伊方原子力発電所環境安全管理員会原子力安全専門部会 委員コメント一覧

愛媛県原子力安全専門部会 コメント回答

平成27年2月4日
四国電力株式会社

コメント内容および目次

深部地震計の観測波形および応答スペクトル (3/14の伊予灘の地震)

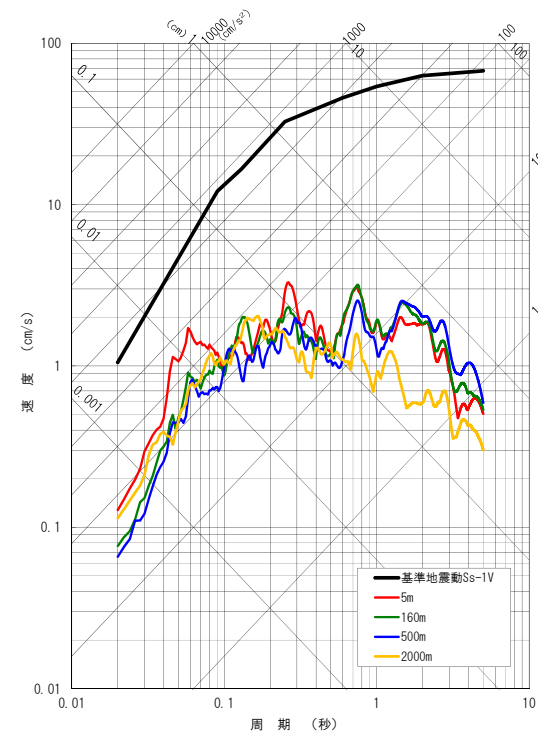
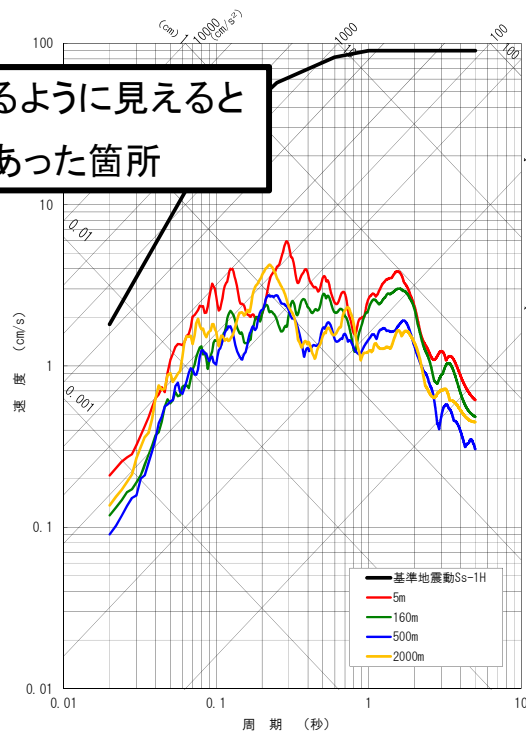
- ① 深部地震計の周期0.6～0.8秒付近で増幅しているように見えるので検証すること
- ② 深部地震計の周期0.2～0.3秒付近で160mより上において増幅しているように見えるので検証すること

増幅しているように見ると
いう指摘があった箇所

地震計による観測波形（青線）はモデルによる計算波形（赤線）と調和的であり、地盤モデルが妥当であることを確認。

はぎとり解析結果を以下に示す。7 ページに示した1.2~1.7Hz、3~5Hz付近で増幅しているように見えた個所は、はぎとり波(2E)で比較するとおおむね一致することから、増幅によるものではなく、反射波(F)の影響によるものであると考えられる。

- ・ 深部地震計の周期0.6～0.8秒付近で増幅しているように見えるので検証すること
 - ・ 深部地震計の周期0.2～0.3秒付近で160mより上において増幅しているように見えるので検証すること
- ⇒増幅しているように見えた個所については、はぎとり解析を実施し、はぎとり波（2 E）で比較することで、増幅によるものではなく反射波（F）の影響によるものであると考えられる。

深部地震計のはぎとり波(2E)のフーリエスペクトル

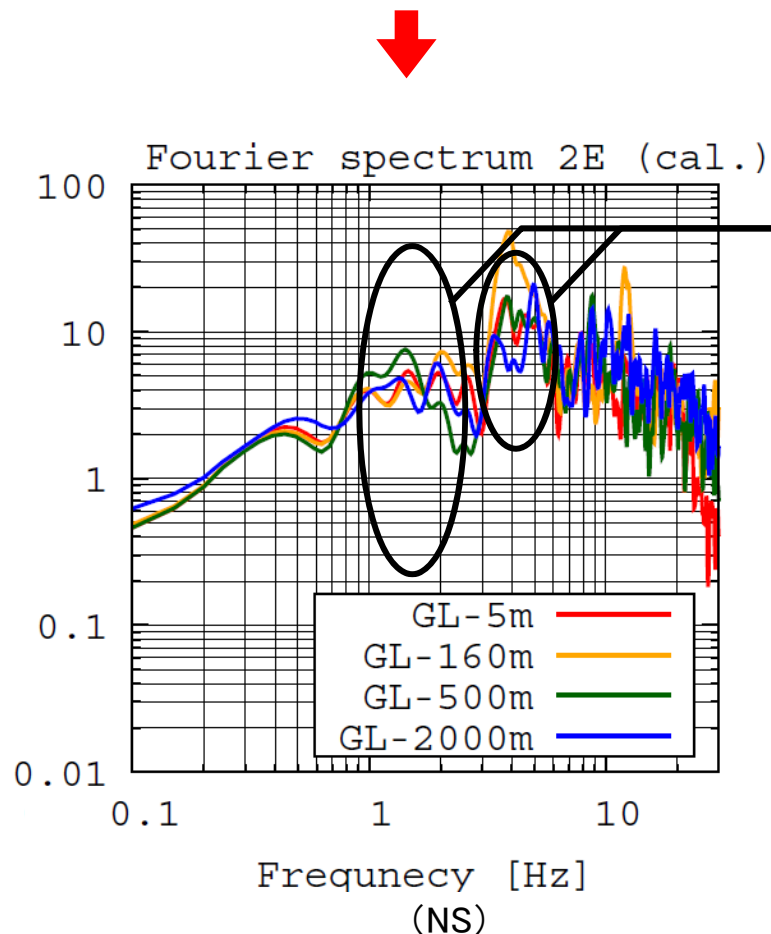
増幅しているように見えるという指摘があった箇所

GL-2000m(青線)からGL-5m(赤線)がおおむね一致しており、増幅を示す傾向は見られない。

GL-2000m(青線)やGL-500m(緑線)と、GL-5m(赤線)はおおむね一致しており、増幅を示す傾向は見られない。なお、GL-160m(黄線)については、前頁の伝達関数(たとえば160m/2000m)を見ても分かるように、今回の地震では重複反射がうまく捉えられておらず、GL-160mの位置での4Hz付近のフィッティングがあまり良くないことから、はぎとり解析ではずれが生じたものである。実現象として増幅が生じたものではないと考えている。

基盤地震計の観測波(E+F)のフーリエスペクトル

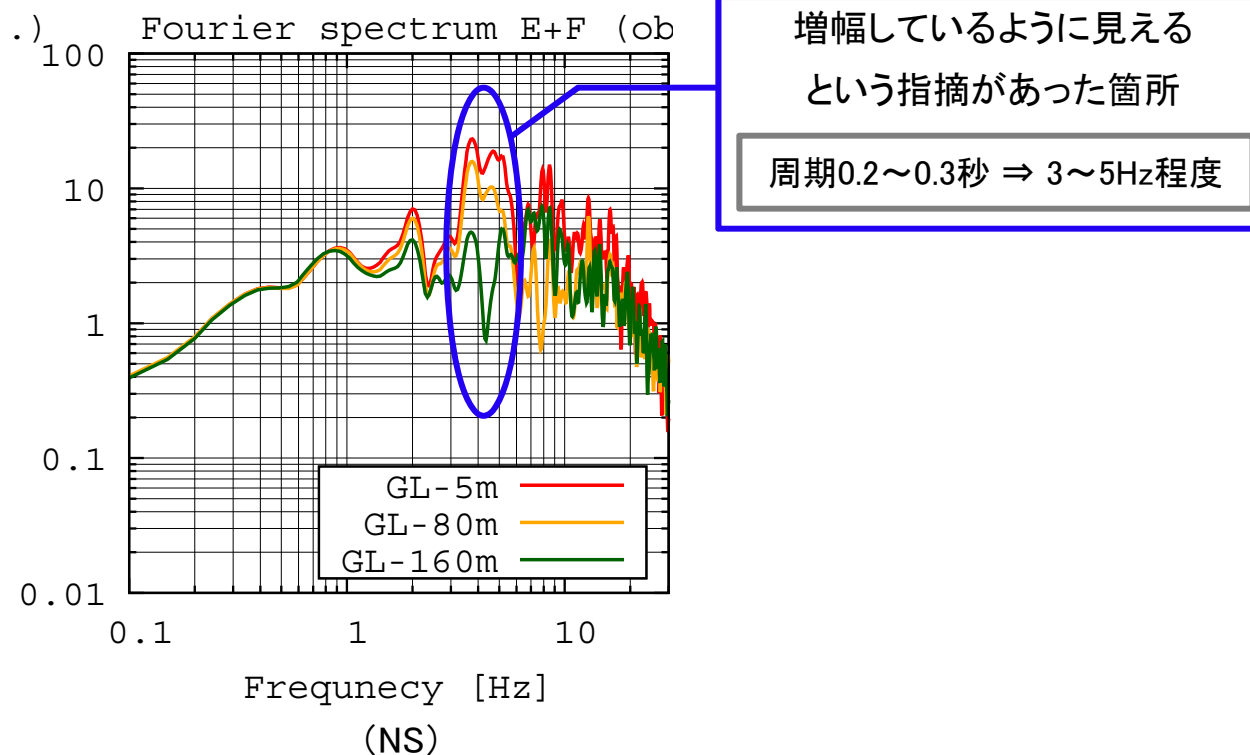
基盤地震計のNS方向の周期0.2秒～0.3秒で、GL-160mからGL-80mにかけて増幅しているように見えるので検証すること

深部地震計の検討と同様に、増幅の傾向を見る上では応答スペクトルよりフーリエスペクトルで比較した方が傾向を把握しやすいため、フーリエスペクトルで比較することとする。

➡ 同様にはぎとり解析を実施し、反射波(F)の影響を除いたはぎとり波(2E)にて増幅の有無を検証する。

(4) 計算結果 … 地点①小島

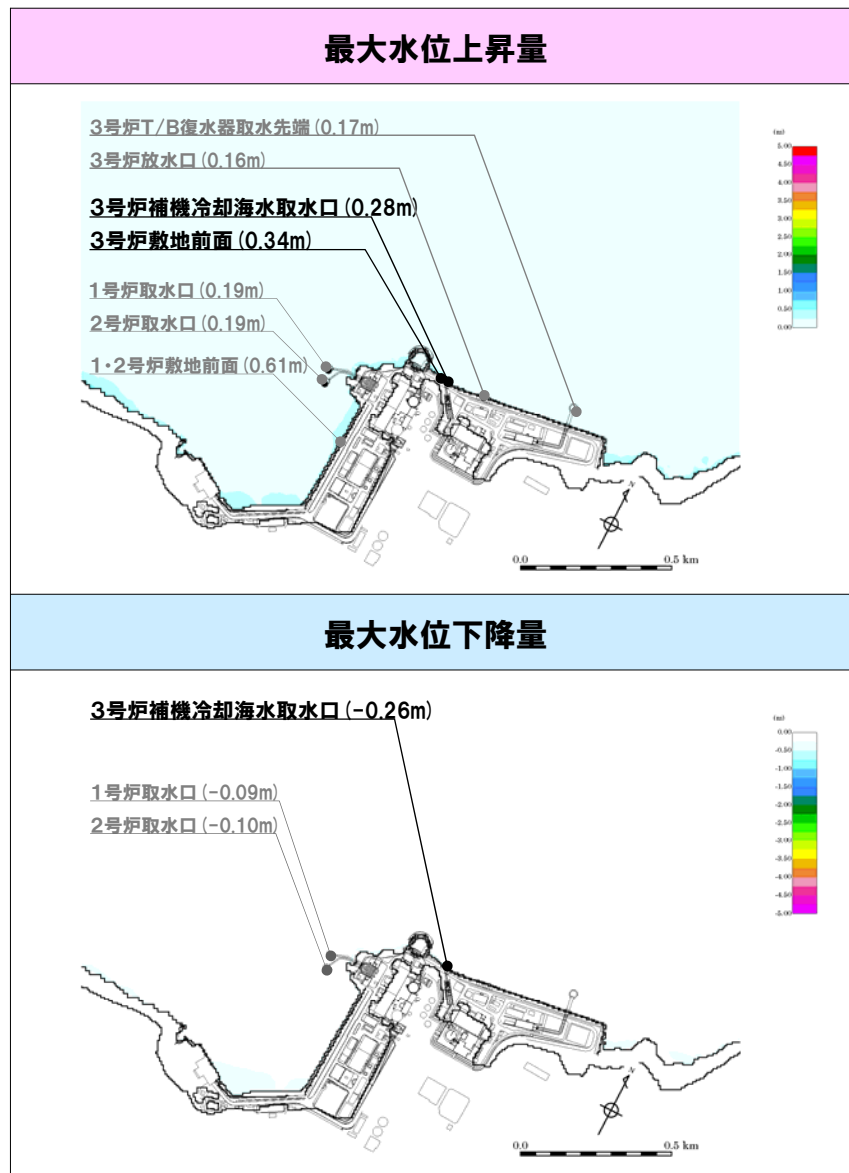
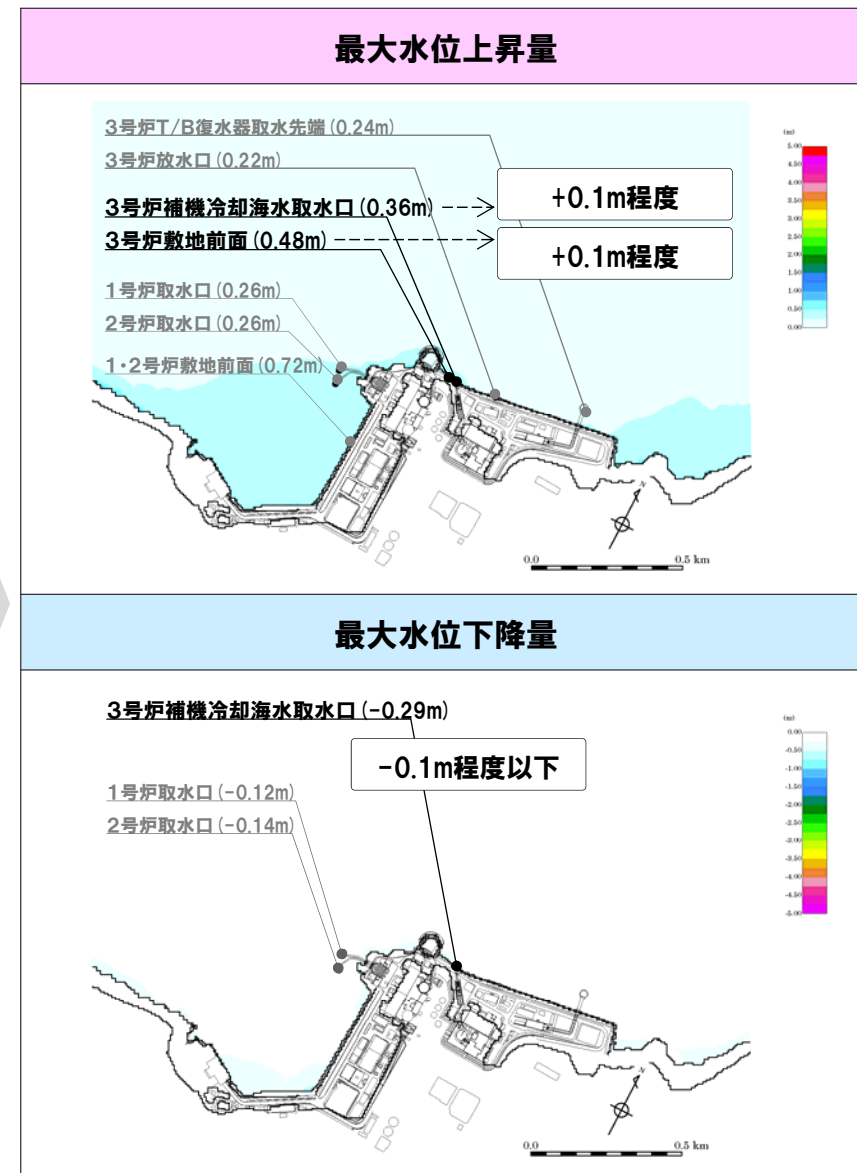
山体崩壊については、あまり知見がないため、原子力発電所の安全性を考えるという観点から、確からしい地すべり量に対して不確かさを考慮する必要があるのでは。

- 各々の地すべり地点の地すべり規模に関しては、前述のとおり地表踏査、地形再判読等により地すべりの範囲や規模を把握している。ここでは、仮に不確かさを考慮するとして、**地すべり土塊の幅**を1割増と仮定し、さらに**地すべり土塊の深さ**についても1割増と仮定することで、都合、**地すべり土塊の体積**として約2割増($\approx 1.1 \times 1.1$)させた地すべり津波を計算し、影響検討を行う。

- 国に報告している地すべり規模の考え方にとらわれず、不確かさの更なる重畳を考慮した参考評価として、**地すべり規模を一定程度増加させた場合の地すべり津波計算を実施し、影響検討を行った。**
- その結果、
 - ① 敷地前面の最大水位上昇量の増分は、**概ね数十cm程度以下、最大でも1m程度**であり、敷地高さT.P.+10mを超過するレベルには至らない。
 - ② 補機冷却海水取水口の最大水位下降量の増分は、**最大でも0.2m程度**であり、海水ポンプの取水性に影響を与えるレベルには至らない。
- 以上から、今回の参考評価を考慮したとしても、伊方発電所で想定される津波は**発電所の安全性に影響を及ぼすものではない**ことを確認した。
